Pytania Wykonawców i odpowiedzi Zamawiającego

Dotyczy: Postępowania o udzielenie zamówienia publicznego prowadzonego w trybie przetargu nieograniczonego na roboty budowlane „Wymiana stropów w budynku Zespołu Placówek Oświatowych Nr 1 we Włoszczowie” ogłoszonego w Biuletynie Zamówień Publicznych pod numerem: 74978 – 2015, data zamieszczenia: dnia 2 kwietnia 2015r.

Dotyczy zamówienia publicznego: „Wymiana stropów w budynku ZPO nr 1 we Włoszczowie”

RZUT PIWNIC
ROZMIESZCZENIE BELEK I PŁYT STROPOWYCH STROPU NAD PIWNICAMI
1:100

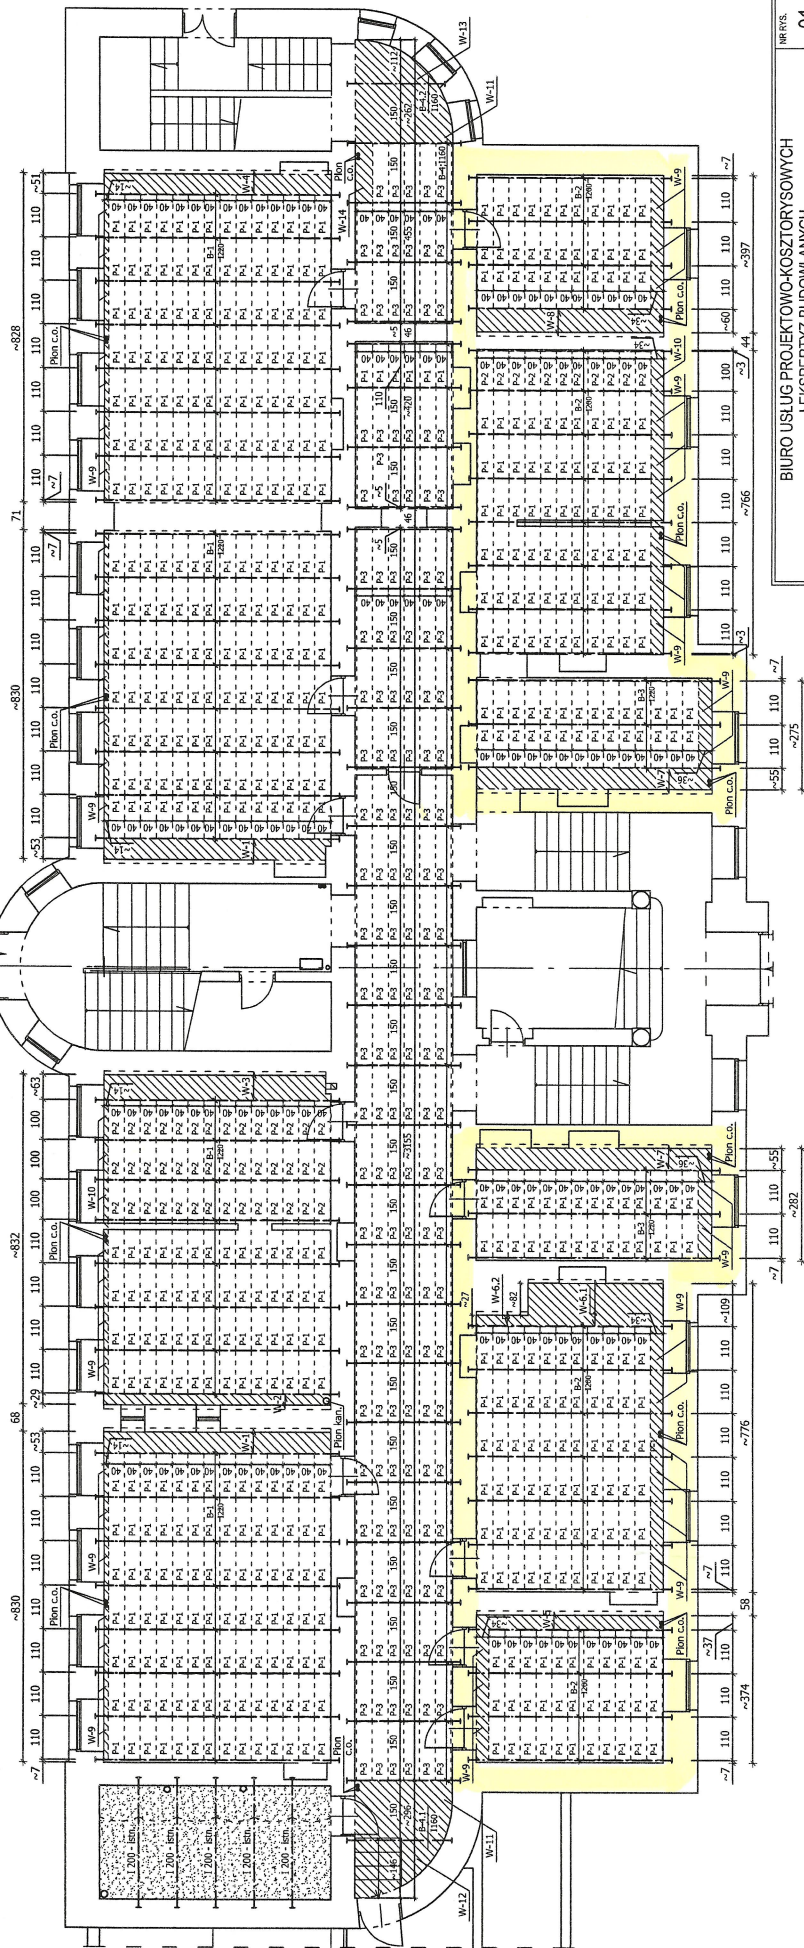
1. Rysunki projektu technicznego przewidują wymianę stropów na całości budynku zaś przedmiar robót zawiera wykonanie tylko część prac zaprojektowanych w dokumentacji. Prosimy o wyjaśnienie rozbieżności oraz o jednoznaczne wskazanie czy przy sporządzeniu wyceny należy uwzględnić wartości kosztorysowe czy wartości zawarte w dokumentacji technicznej.
2. Prosimy o przedstawienie opisu technicznego do projektu budowlanego, dla branży: konstrukcji budowlanych, architektury oraz instalacji sanitarnych.
3. Prosimy o przedstawienie zestawienia pomieszczeń objętych przedmiotem zamówienia.

Ad. 1. Rysunki projektu technicznego przedstawiają stropy na 2 kondygnacjach budynku, zamówienie natomiast dotyczy wymiany stropów nad suterrenami i parterem budynku od strony północnej, z wyłączeniem stropów korytarzy i sal lekcyjnych po stronie południowej budynku. Wycena winna dotyczyć wartości wskazanych w obmiarze.

Ad. 3. Poniżej rysunki przedstawiające pomieszczenia przewidziane do wymiany stropów.
